## 內政部 函

發文字號：內授國建管字第1130808560號

主旨：修正建築技術規則建築設計施工編第42條補充圖例圖42-  
(1)及圖42-(2)，請查照轉行。

第42條 圖42-(2)

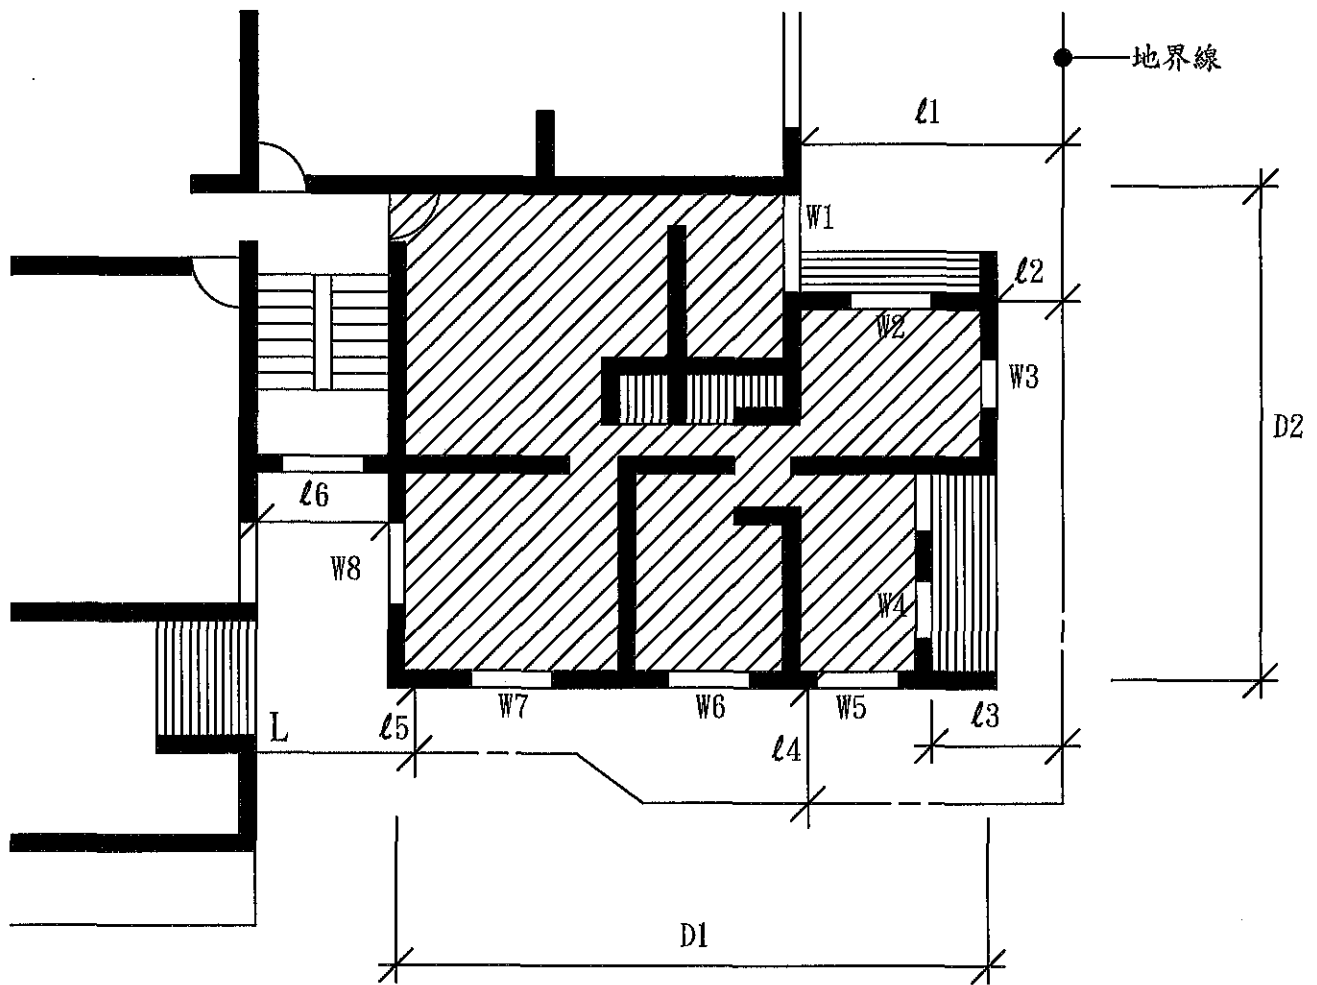
(二)圖42-(2)文字說明3「……符合本編第1條第7款之屋頂  
突出物不予計入外牆高度。」修正為「……符合本編第1  
條第9款之屋頂突出物不予計入外牆高度。」另因窗臺高

度係依同編第45條及該條圖例檢討，本圖例有關窗臺文字及尺寸標示予以刪除。

- ① 建築物外牆依規定留有採光用窗或開口時，其同一基地內之他棟建築物或同棟建築物之對面部分(如天井)之有效採光距離 $D$ ，係指面對之外牆間之水平淨距離。
- ② 天井部分各向之 $D/H$ 值均應分別核算(即圖中 $D1$ ， $D2$ 與 $H$ 之比值)。
- ③ 依前條第三款之規定，位於地板面 $75\text{cm}$ 範圍內之窗或開口面積不得計入有效採光面積內，故本條關於高度( $H$ )之計算應由地板面 $75\text{cm}$ 之高度起算計至建築物外牆最高部分之垂直高度，符合本編第1條第9款之屋頂突出物不予計入外牆高度。
- ④ 門窗開向陽台時如圖42-(1)第②點說明規定計算，若相正對之兩面均設有陽台時，其有效採光僅扣減一面之陽台，即水平淨距離( $D$ )，應自任一面之外牆面計至對面陽台之外緣如圖中 $D1$ 。
- ⑤ 商業區建築物水平間距達 $5\text{m}$ 以上，其他使用分區水平間距離 $6\text{m}$ 以上者(空地、道路及永久性空地寬度之和)免再增加。
- ⑥ 住宅區建築物，不因部分樓層設置辦公室或店鋪而減少其採光高度。

第42條 圖42-(1)

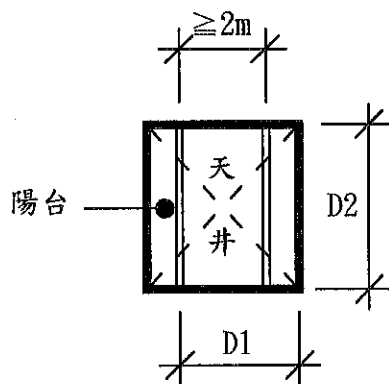
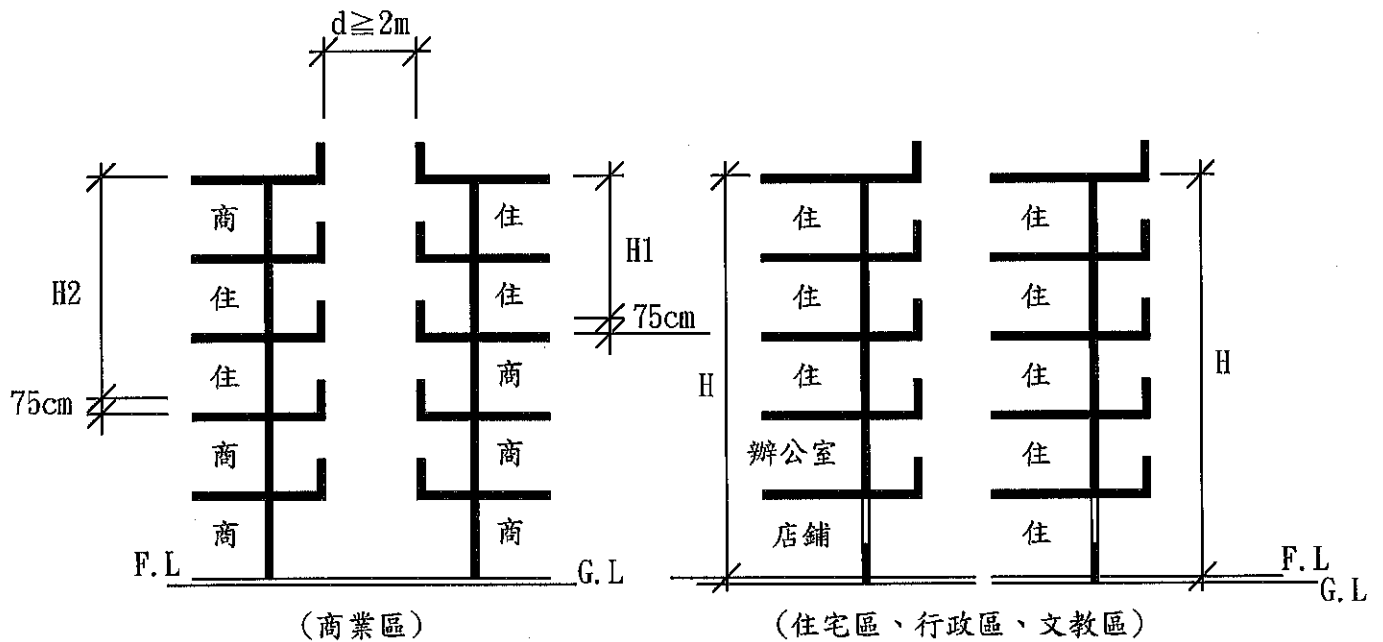
(一)圖42-(1)文字說明3「……地板面以上50cm範圍內不得  
計入……不包括本編第1條第16款所稱之樓梯走廊浴廁等  
非居室部分……」修正為「……地板面以上75cm範圍內  
不得計入……不包括本編第1條第19款所稱之樓梯走廊浴  
廁等非居室部分……」。

- ①則 $W_3, W_7, W_8$ ，為無效之採光開口，其面積不得計入採光面積。
- ②設陽臺均小於 $2\text{m}$ 寬度，除 $W_1$ 臨接陽臺之部分，其有效採光面積應按 $0.7$ 計算外，其餘均為有效採光開口。
- ③若 $W_1, W_2, W_4, W_5, W_6$ 之有效採光面積之和(地板面以上 $75\text{cm}$ 範圍內不得計入)為 $\Sigma a$ ，居室樓地板面積即圖中斜線部分(不包括本編第1條第19款所稱之樓梯走廊浴廁等非居室部分)為 $F.A$ ，則 $\Sigma a \geq F.A/8$ 。
- ④有效採光距離之保持係以建築物外牆為準，故居室樓地板內仍可隔間。
- ⑤住宅區建築物，深度超過 $10\text{m}$ 者，至少應有一面(背面或側面)在有效採光範圍內，其他各面雖不在有效採光內，如符合 $45$ 條水平距離(即 $1\text{m}$ )者，仍可開窗，惟不得計入有效採光面積，如本圖例，若 $D_1$ 及 $D_2 > 10\text{m}$ 時，至少應有一面之外牆在有效採光範圍內；若其右側外牆為有效採光，此時應調整設計平面，使 $l_2$ 之值符合有效採光之規定。
- ⑥住宅區之建築物深度在 $10\text{m}$ 以內時，不檢討各面之採光距離，各層背面及側面如有開窗時，亦不予限制採光距離，惟前述各立面開口採光面積總計仍須符合第 $41$ 條規定。
